MPL/PF/FZ/241/3/03/25

Dotyczy: postępowania prowadzonego w trybie przetargu nieograniczonego na podstawie ustawy z dnia 11.09.2019 r. Prawo zamówień publicznych (Dz. U. z 2024 r., poz. 1320, t.j. z dnia 30.08.2024 r. z późn. zm.) zwanej dalej "ustawą PZP" lub „PZP” pn. **„Rozbudowa terminalu pasażerskiego Kraków Airport etap I – część T6”**.

Na podstawie art. 135 ust. 2 ustawy PZP w związku z wpłynięciem pytań do SWZ Zamawiający udziela następujących wyjaśnień:

Pytanie nr 1035

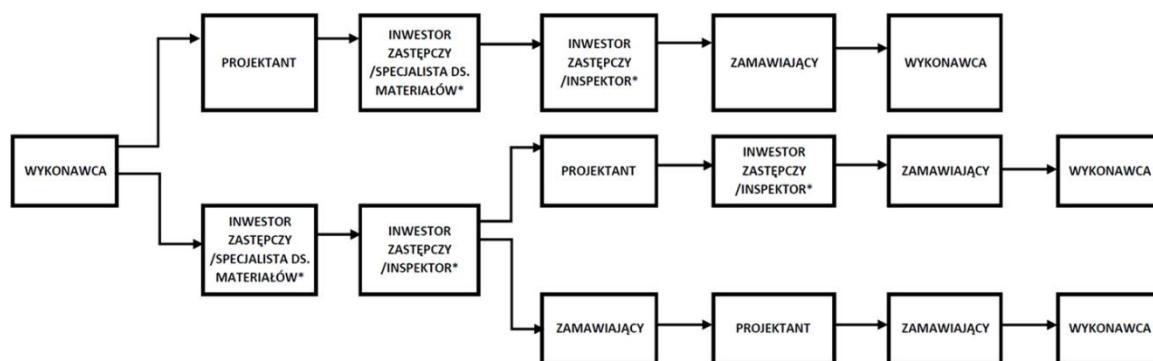
Dokument Zał. 15 do Umowy - Wymagania BIM

Wykonawca stwierdza rozbieżność odnośnie opisanej procedury opiniowania kart materiałowych pomiędzy dokumentem „UMOWA” a dokumentem „Załącznik nr 4 – Algorytmy funkcjonowania procesów na Platformie CDE”. W par.20. pkt. 11 i 12 przywołanymi uczestnikami procesu opiniowania są tylko Inspektor nadzoru i Zamawiający (każdy
